Miljöförvaltningen  
651 84 Karlstad

## Komplettering ansökan om enskild avloppsanläggning för Svedenäs 1:2

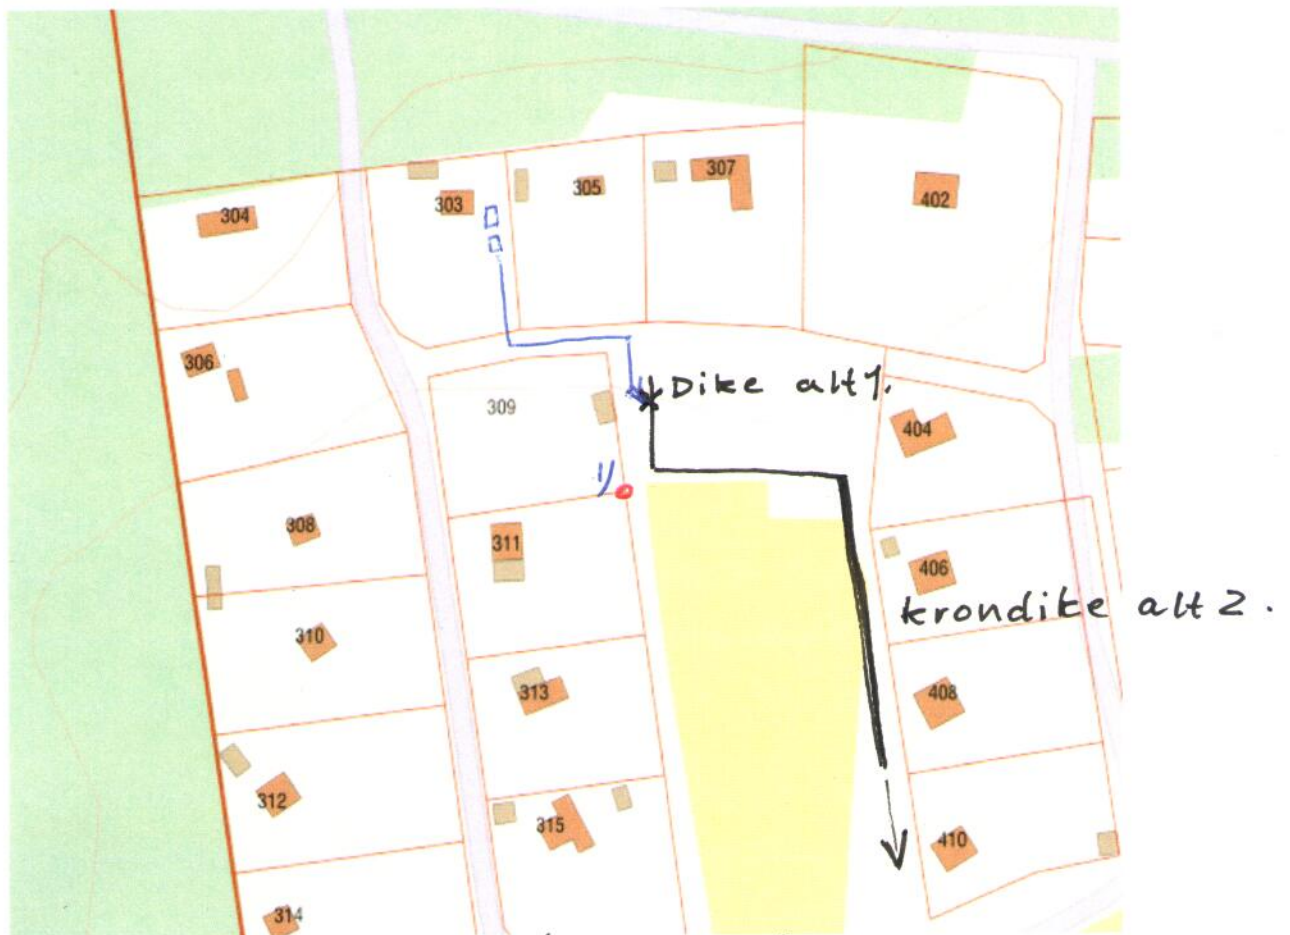
I samband med detta visade det sig att förra situationsplanen inte stämmer. Vi skickar här en ny.

Den brunn som beskrevs är gemensam för Svedenäs 309 och 311. Det renade vattnet kommer inte att kopplas till den brunnen.

Det finns diken enligt situationsskissen. De är inritade utifrån att staket och dylikt mellan tomter stämmer med fastighetsgränser.

Förslaget är att avloppsvattnet leds till dike, markerat med X.

I andra hand får vattnet ledas till krondiket. I det fallet blir sträckan så lång att fastighetsägarna önskar att få anlägga en spolbrunn på den gemensamma marken. Spolbrunnens placering bestäms i samråd med föreningen.

Då det i marken mellan Svedenäs 303 och 309 finns flera ledningar (fiber, starkström och sjövattnen) kommer avloppsledningen att läggas där det passar bäst. Fastighetsägarna kommer att göra en noggrann karta som visar vart den lägts. Denna karta blir underlag för ansökan om servitut.

x - föreslagen utsläpppunkt.  
u spolbrunn för Svedens 309 o 311.
